Évolution du réseau de transport du nord-est de la région métropolitaine de Montréal

Réponses aux questions et commentaires du ministère
du Développement durable, de l'Environnement et des Parcs

Deuxième série

Hydro-Québec TransÉnergie
28 février 2011

Carte COM-21

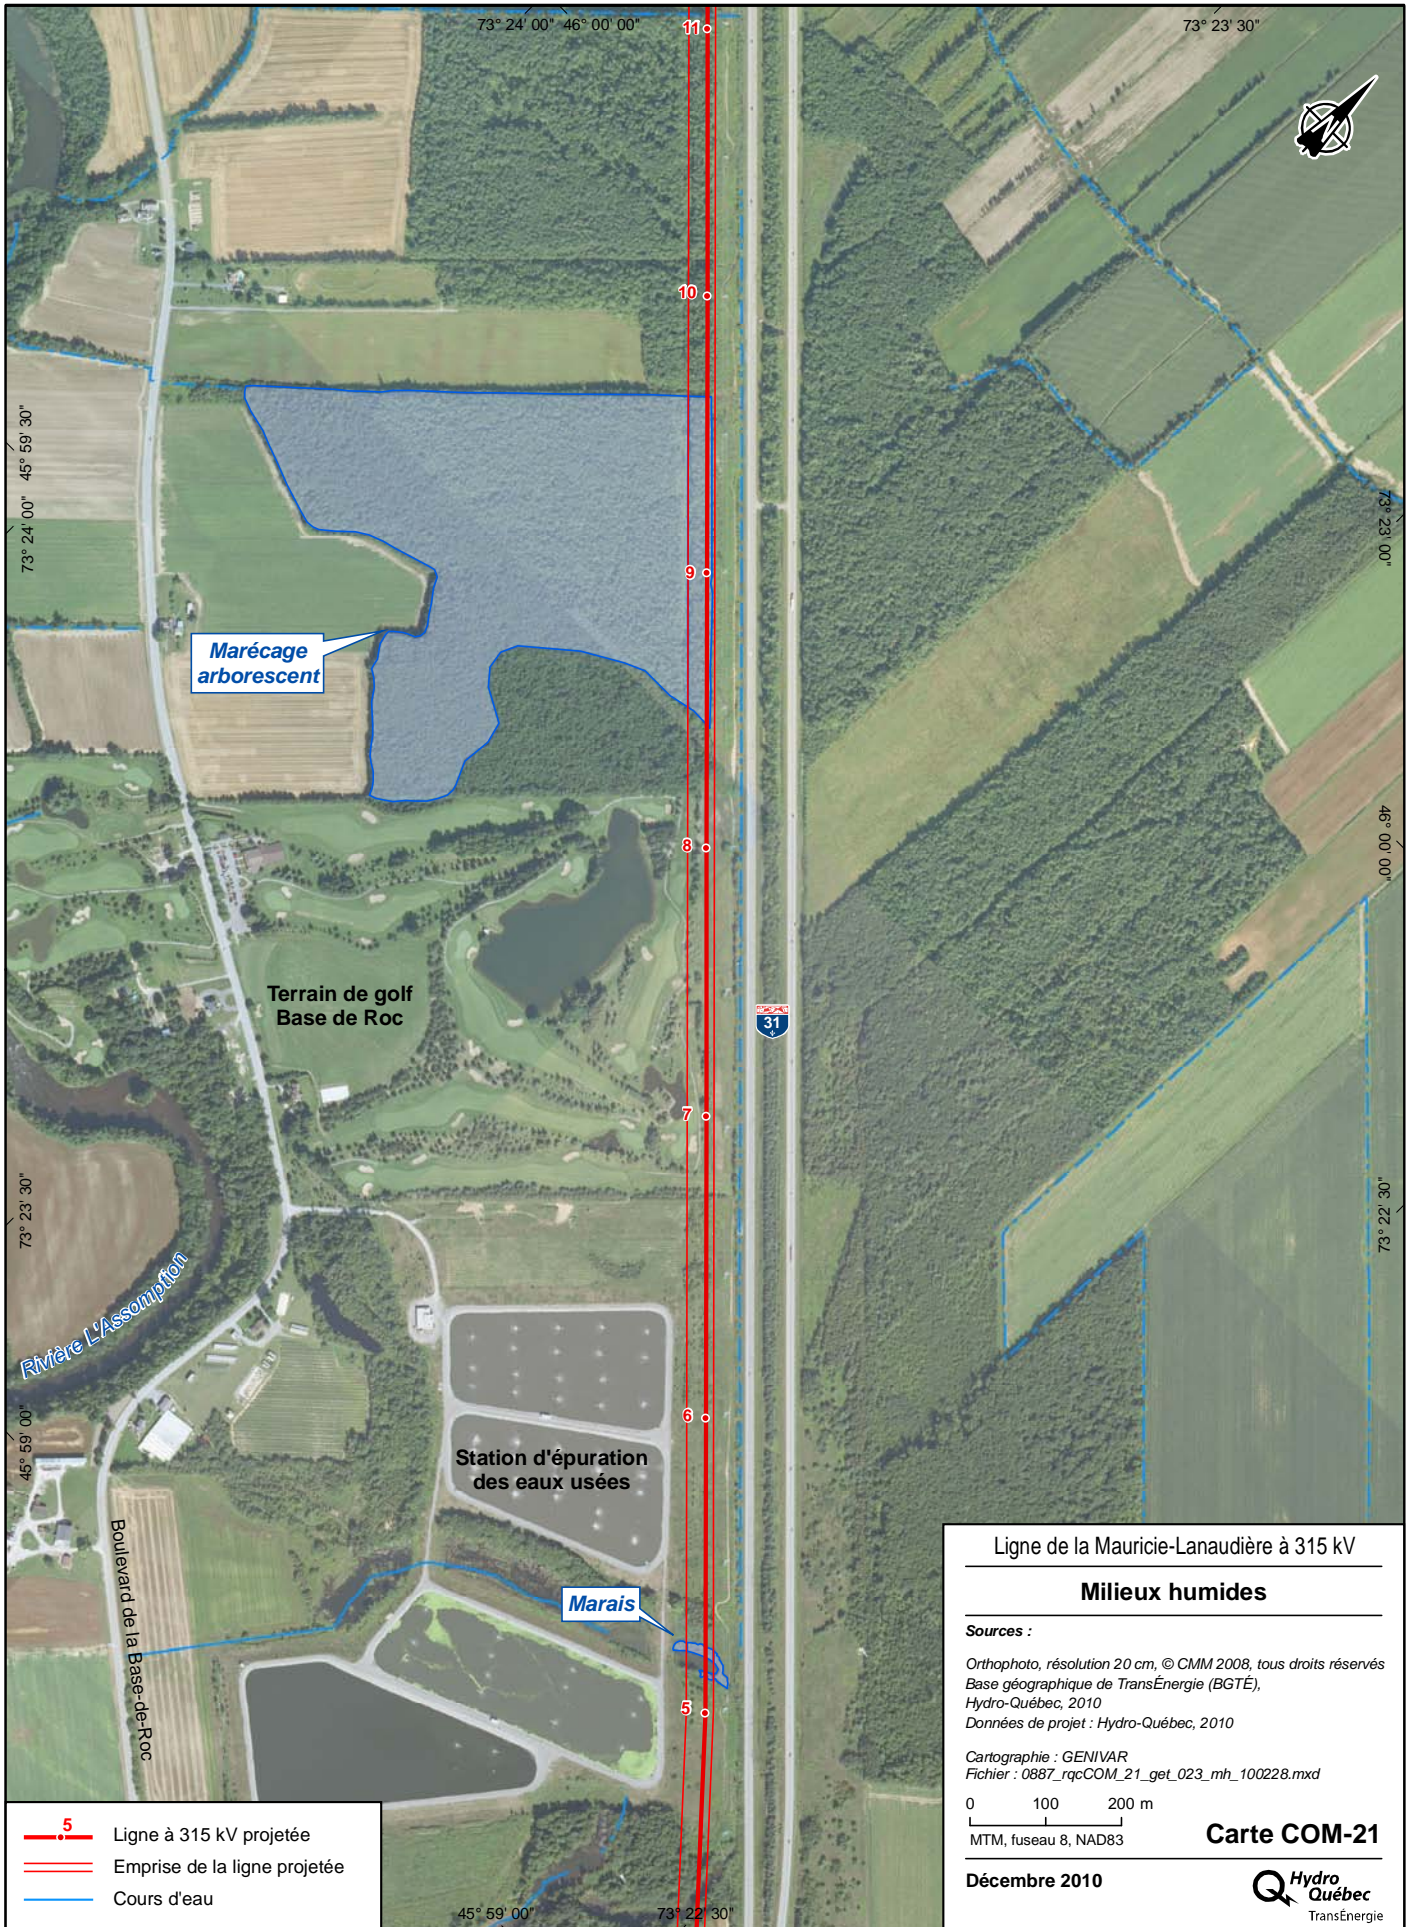
Hydro-Québec indique que des travaux de photo-interprétation à l'aide d'une ortho-image d'une résolution de 20 cm ont été réalisés. La délimitation des milieux humides issue de ces travaux est présentée à la carte A-1 en annexe du document de réponses aux questions et commentaires du MDDEP (partie 1 de 2). Cette réponse est satisfaisante à l'égard de la délimitation plus précise des milieux humides. De plus, ceux affectés par les composantes du projet ont été caractérisés comme demandé. Toutefois, Hydro-Québec n'a pas précisé les raisons pour lesquelles le pylône n° 9 n'est pas relocalisé afin d'éviter l'empiètement en milieu humide, comme la séquence d'atténuation le prévoit (éviter-minimiser-compenser).

Il n'est pas possible d'éviter le marécage arborescent puisque sa taille dépasse la portée des pylônes (voir la carte COM-21, identique à la carte A-1 du complément). Il s'agit d'un grand boisé accolé à l'autoroute, dans un secteur où on trouve déjà une servitude d'Hydro-Québec et une autre de gaz.

Le calendrier de construction permettra d'effectuer le déboisement en hiver, alors que le sol sera gelé. La construction sera effectuée en été, au moment où ce milieu est asséché. Les impacts sur le marécage arborescent seront donc réduits au minimum. Il faut rappeler que la base d'un pylône à 315 kV à encombrement réduit occupe une très petite superficie au sol (3,7 m sur 3,7 m, soit 14 m²). En outre, Hydro-Québec conservera une végétation arbustive dans l'emprise après la coupe des arbres, puisqu'elle pourra y appliquer un mode de déboisement sélectif (mode B).

Le peuplement forestier présent dans le marécage occupe 20,3 ha. Les fonctions de ce milieu ne seront pas modifiées. Ce milieu présente par ailleurs une capacité portante suffisante pour permettre la circulation des véhicules et engins de chantier.

Sur le plan visuel, le marécage arborescent compte déjà un des pylônes de la ligne à 120 kV existante. Le pylône n° 9 à construire sera aligné sur ce pylône, ce qui comporte de grands avantages pour le paysage. En effet, l'agencement de nouveaux supports avec des supports existants fait partie des mesures d'atténuation recherchées lorsqu'on juxtapose des lignes ; on réussit ainsi à éviter un désordre visuel.

**Déboisement effectué par les
 propriétaires le long de l'accès au
 poste Pierre-Le Gardeur projeté
 (situation au 3 décembre 2010)**

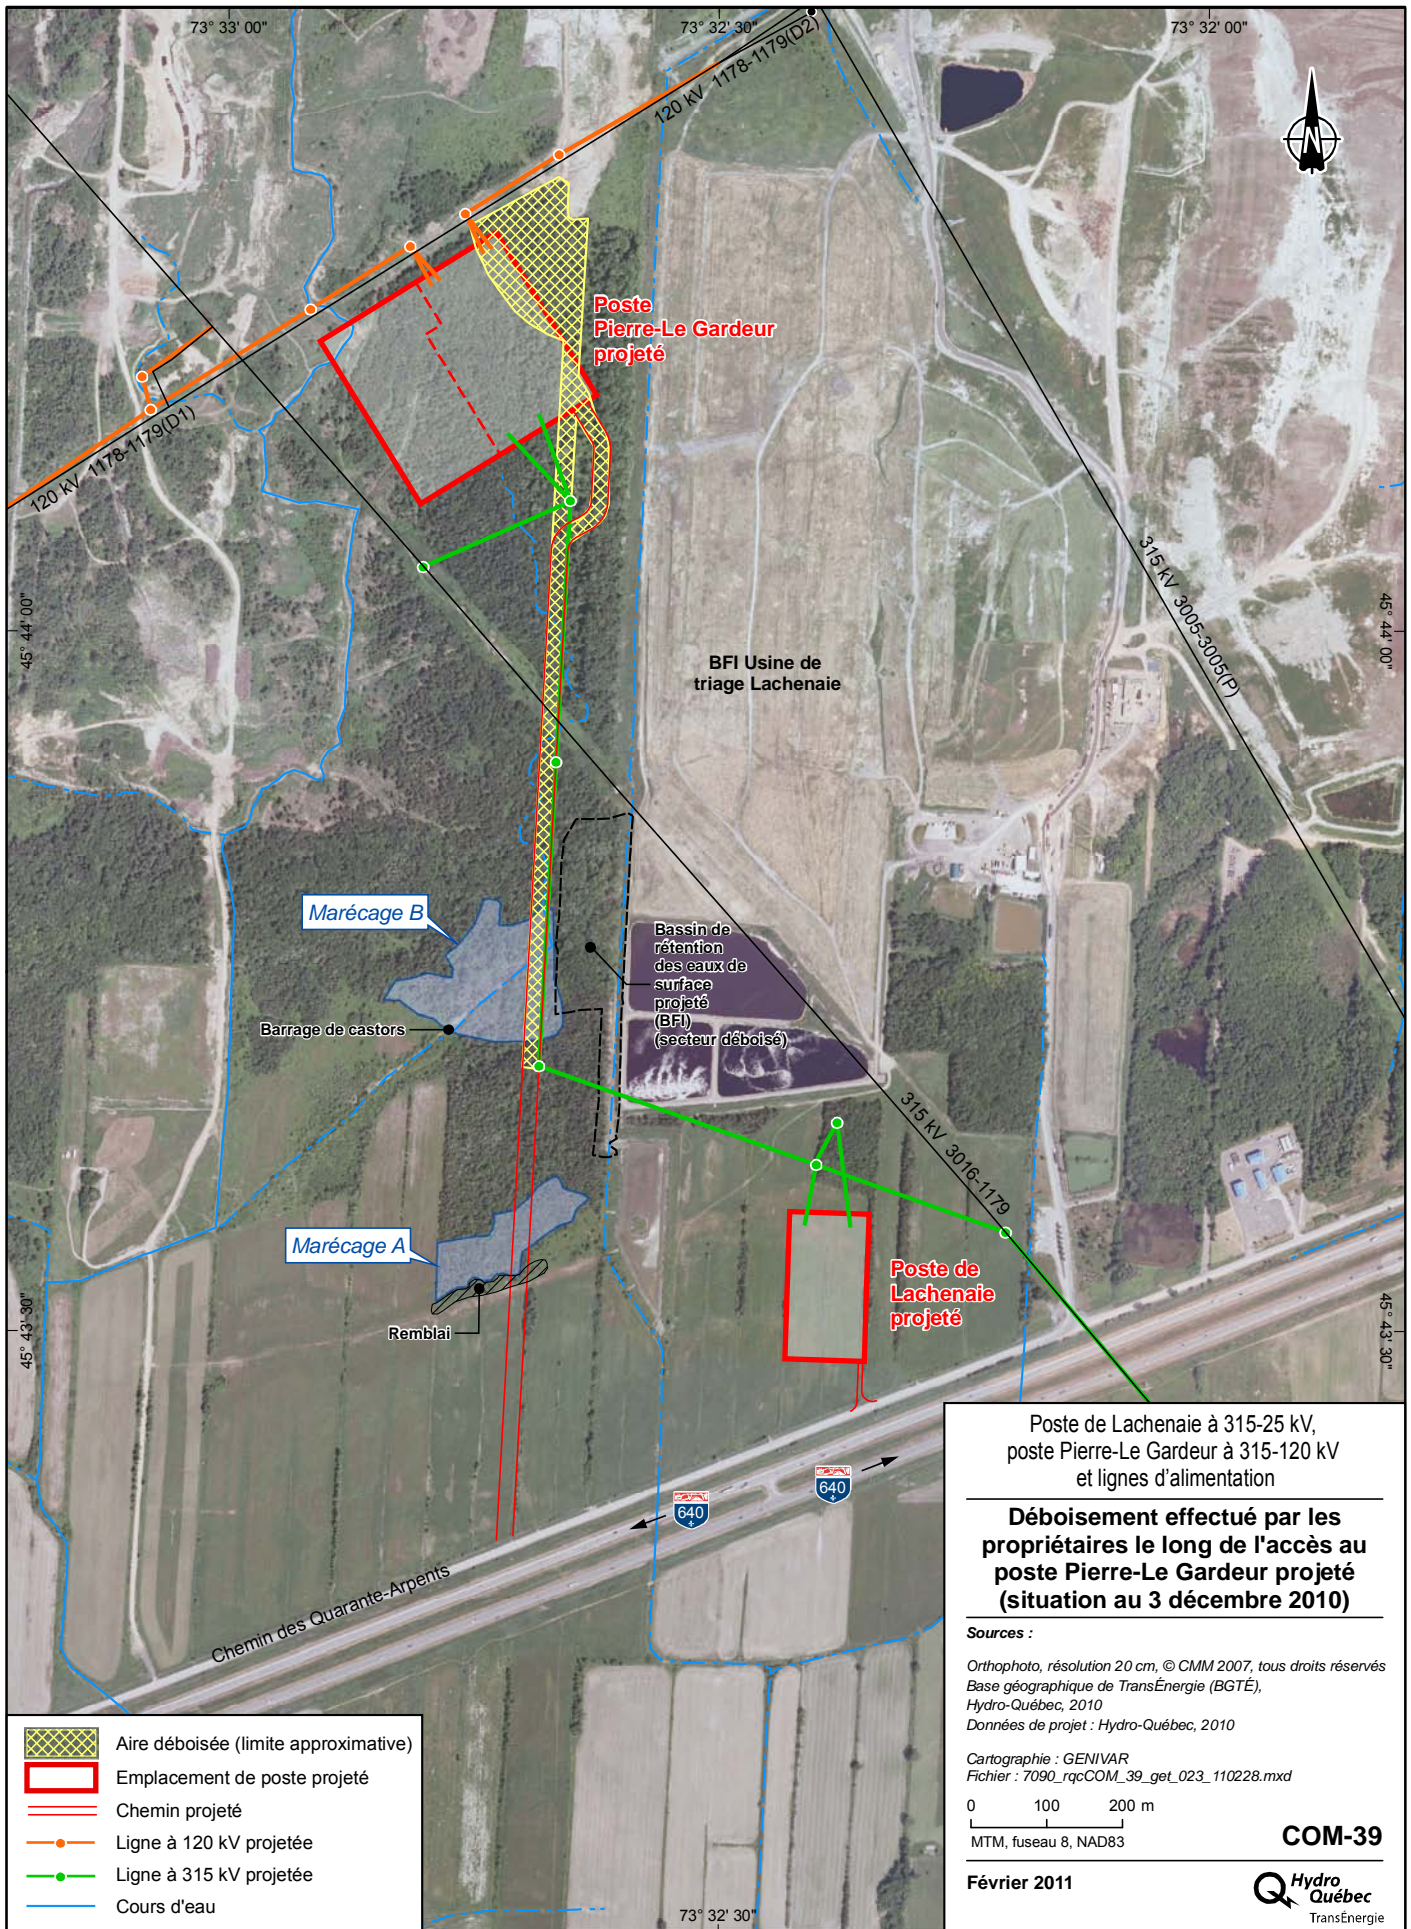
Les milieux humides affectés par les composantes du projet ont été caractérisés de manière satisfaisante. En effectuant la caractérisation de ces milieux humides, la Direction du patrimoine écologique et des parcs comprend ainsi qu'Hydro-Québec TransÉnergie n'a pas envisagé de modifier le tracé du chemin d'accès afin d'éviter les marécages A et B. Par conséquent, Hydro-Québec TransÉnergie doit expliquer les raisons pour lesquelles il n'est pas possible d'éviter les marécages A et B. Advenant que cette justification soit acceptable, il devra indiquer les mesures d'atténuation qu'il mettra en place afin de minimiser l'impact sur ces milieux humides.

Plusieurs raisons justifient ce choix. En premier lieu, il est impossible, compte tenu de la présence des bassins de rétention de BFI, de déplacer le chemin d'accès vers l'est. De plus, Hydro-Québec a fait un effort pour jumeler l'emprise de la ligne à 315 kV, dont un tronçon doit être reconstruit dans le cadre de ce projet, et celle du chemin projeté, ce qui comporte de nombreux avantages sur le plan de l'aménagement du territoire. Enfin, le chemin d'accès est en territoire agricole protégé ; il était donc important d'élaborer un tracé qui morcelle le moins possible les lots agricoles. Ainsi, le tracé du chemin est entièrement situé dans un même lot, actuellement non cultivé, pour éviter d'empiéter sur les terres voisines (directement à l'ouest du marécage A), qui, elles, sont cultivées.

Les deux milieux traversés sont de très petites superficies : l'un est d'origine anthropique, tandis que l'autre est formé par l'action d'un castor sur un cours d'eau intermittent. On prévoit installer un ponceau pour franchir le ruisseau intermittent de manière à ne pas entraver le drainage du marécage B, touché dans sa partie est seulement. Il est à noter que les travaux d'aménagement par BFI d'un nouveau bassin de récupération – situé lui aussi du côté est du marécage B – ainsi que les coupes de bois effectuées par les propriétaires au cours de l'automne 2010 (voir la carte COM-39) ont déjà modifié ce milieu.
